改善箇所説明図

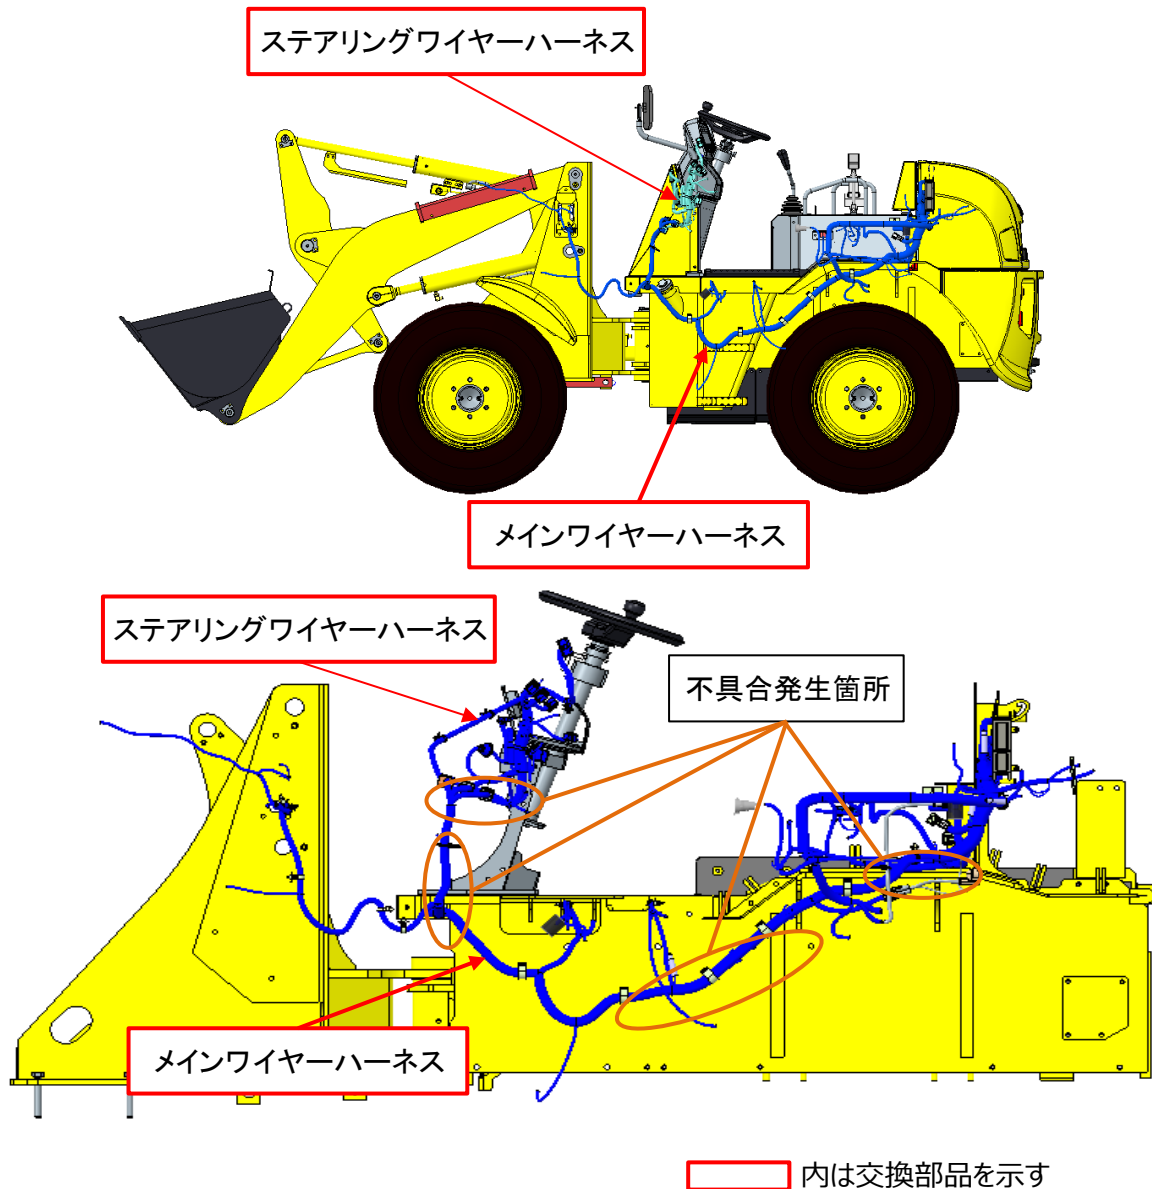
不具合発生箇所

不具合の内容

ショベルローダのワイヤーハーネスにおいて、止水処理が不適切なため、ジョイント部から水が浸入するものがある。そのため、防水コネクタ内部が腐食し、そのままの状態で使用を続けると、通電しなくなり、エンジンが始動できなくなるおそれがある。

改善の内容

全車両、ワイヤーハーネスを対策品に交換する。

フロントフレーム左側支柱部にステッカー No. 4672 を貼り付ける。
